Tuuskodon asemakaavan muutos

Kaava nro 3562

Kaavaluonnoksen mielipiteet, lausunnot ja niihin laaditut vastineet

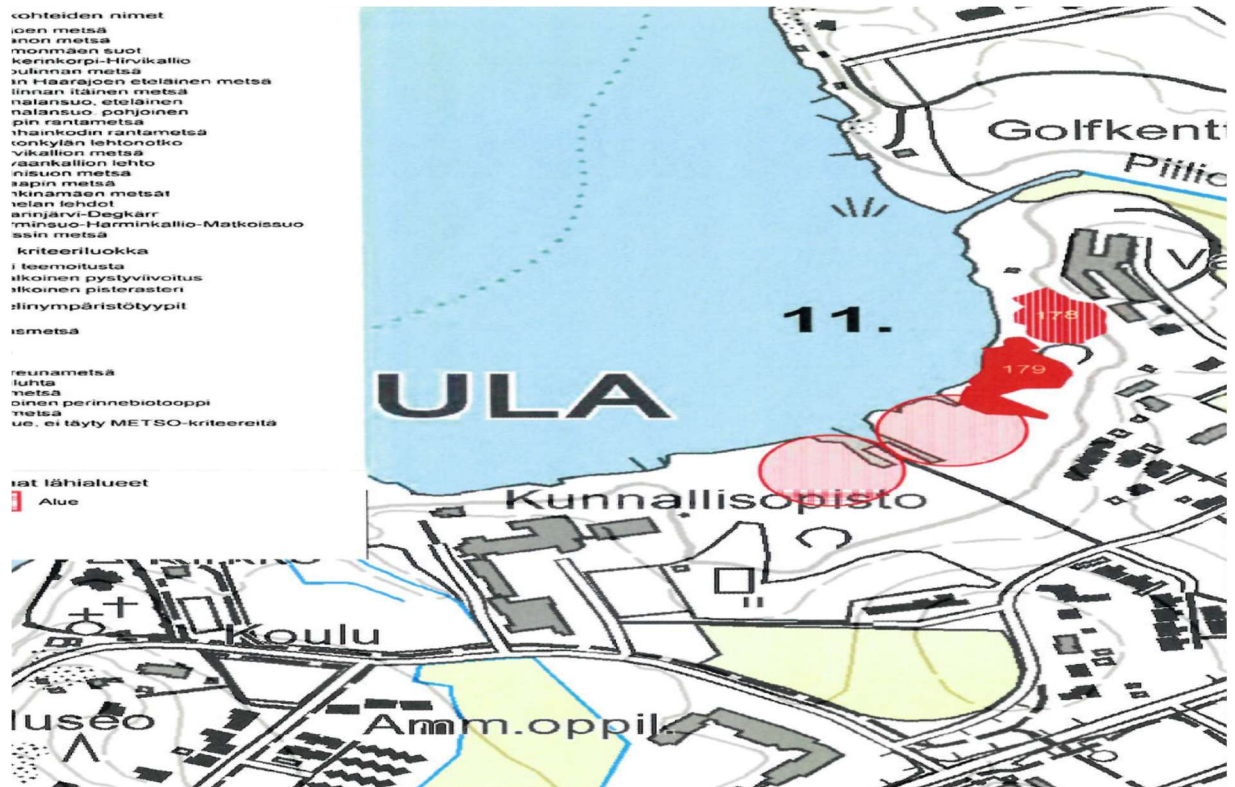
luo-3 merkinnällä olevat metso-selvityksessä (liitteet 1 ja 2) merkityt kohteet tulee merkitä SL-merkinnällä. VU-7 kaavamerkinnässä tulisi mainita selkeämmin onko tarkoitus mahdollistaa golfkentän laajeneminen alueelle vai onko kyseessä enemmän puistomainen, kaikille avoin viheralue.

Asemakaavan ehdotusvalmistelun aikana on Tuusulanjärven rannalle ja rantavesiin tehty useita luontokartoituksia, joiden tulokset on huomioitu kaavatyössä.

Viheralueiden määrä säilyy kaavaratkaisun myötä lähes ennallaan. Tuusulanjärven ranta osoitetaan julkiseksi virkistysalueeksi. Luo-aluevarauksien rajauksia ja niitä koskevia kaavamääräyksiä on tarkennettu ja luo-alueita on lisätty luontoselvitysten tulosten perusteella. Alueiden merkintää SL-merkinnällä ei ole pidetty tarpeellisena. Alueet ovat kunnan omistuksessa.

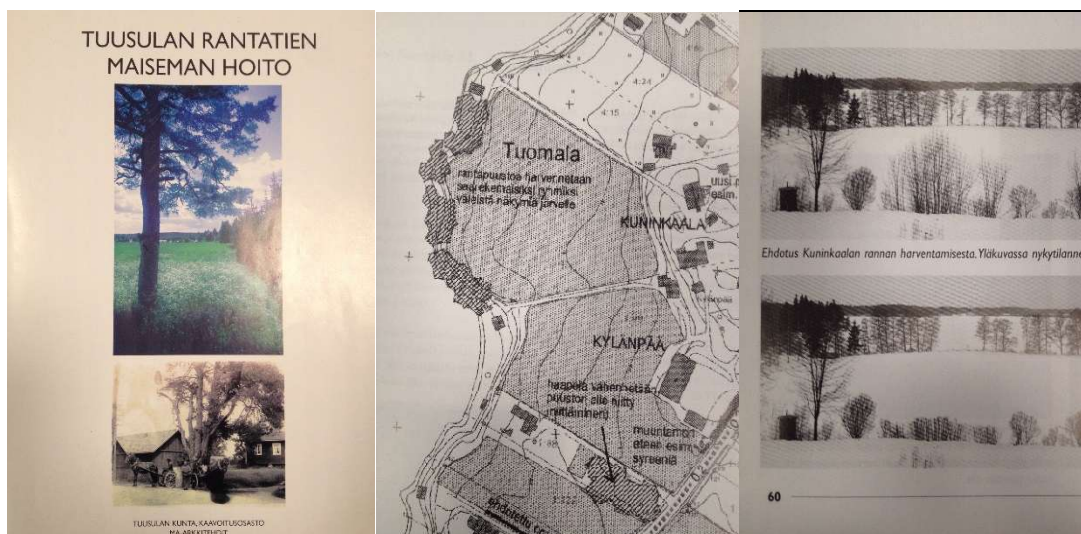
ja korkeusvaihteluiden vuoksi. Asukasmäärän alueella lisääntyessä myös Kirkkotien liikenne tulee lisääntymään. Lisääntyvä liikenne kapealla ja mutkaisella tiellä tulee aiheuttamaan huomattavaa vaaraa kevyelle liikenteelle. Kotun tilan ulkorakennuksista vanhin sijaitsee aivan Kirkkotien reunassa ja estää näin yhtenäisen pyörätien rakentamisen Kirkkotien viereen sen länsipuolelle. Myös Kirkkotien itäpuolella Kotuntiestä etelään sijaitsevat rakennukset sijaitsevat melko lähellä tietä, jolloin mahdollisen pyörätien rakentaminen Kirkkotien välittömään läheisyyteen ei ole alueen historiallisen ympäristön vuoksi todellinen vaihtoehto.

Rannan läheisyyteen rakennettava ulkoilureitti tulisikin mahdollistaa ainakin jalankulkijoiden siirtymisen pois Kirkkotieltä. Ulkoilureitti rannassa tulisi toteuttaa sellaisena, että se sopii maisemallisesti rantametsikköön ja sen voi talvella aurata ja hiekoittaa mönkijällä tai pienellä puutarhatraktorilla. Mikäli rantaan halutaan katuvalot, se tulisi toteuttaa epäsuoralla valolla ja siten, että valotolpat ovat vähintään 50m-60m toisistaan, jotta liika valosaaste ei turmele rantamaisemaa.

Kuntakehityslautakunta on asemakaavaehdotuksen valmistelun aikana tarkentanut ja päivittänyt asemakaavatyön tavoitteita mm. siten, ettei alueelle esitetä julkista uimarantaa. Tuusulanjärven ranta osoitetaan julkiseksi virkistysalueeksi. Viheralueiden määrä säilyy kaavaratkaisun myötä lähes ennallaan. Tuusulanjärven ranta ja muita kaava-alueen osia on osoitettu kaavaratkaisussa lähivirkistysalueeksi VL, mikä mahdollistaa alueiden kehittämisen puistona. Alueen virkistyskäytön edellytyksiä on edistetty kaavaratkaisussa. Kotuntien päässä olevaa venevalkaman aluetta on laajennettu laiturialueen parantamista varten. Kotunpuistoon on osoitettu rakennusoikeutta huoltorakennusta varten sekä varaus pysäköintialueelle. Huoltorakennus auttaa osaltaan kehittämään kunnan alueella järjestämiä virkistyspalveluita. Pysäköintialue palvelee alueella vierailijoita. Kaavatyön aikana on Tuusulanjärven rannan tuntumaan toteutettu kevyen liikenteen reitti ja Piiliojan ylittävä silta. Tämä kevyen liikenteen reitti alkaa Kotuntieltä ja yhtyy Ilmari Kiannon polulle ja on osa Tuusulanjärveä ympäröivää kevyen liikenteen reitistöä. Kaavaratkaisu mahdollistaa kevyen liikenteen reitin jatkamisen etelän suuntaan.

Osa Kirkkotiestä on tällä hetkellä suunniteltu kylätieksi Kirkkotien liikenneturvallisuuden parantamiseksi. Kylätie on liikennejärjestely, jossa merkitään normaalia leveämpi piennar ajoradan molemmille reunoille, ajorata on normaalia kapeampi ja kohtaamistilanteessa autot hyödyntävät piennarta. Kaavaratkaisussa Kirkkotien katualuetta on levennetty tonttien 8084–4 ja 8084–5 sekä korttelin 8085 puolelle siten, kylätien korvaaminen on mahdollista leveämmällä ajoväylällä sekä erillisellä kevyen liikenteen väylällä.
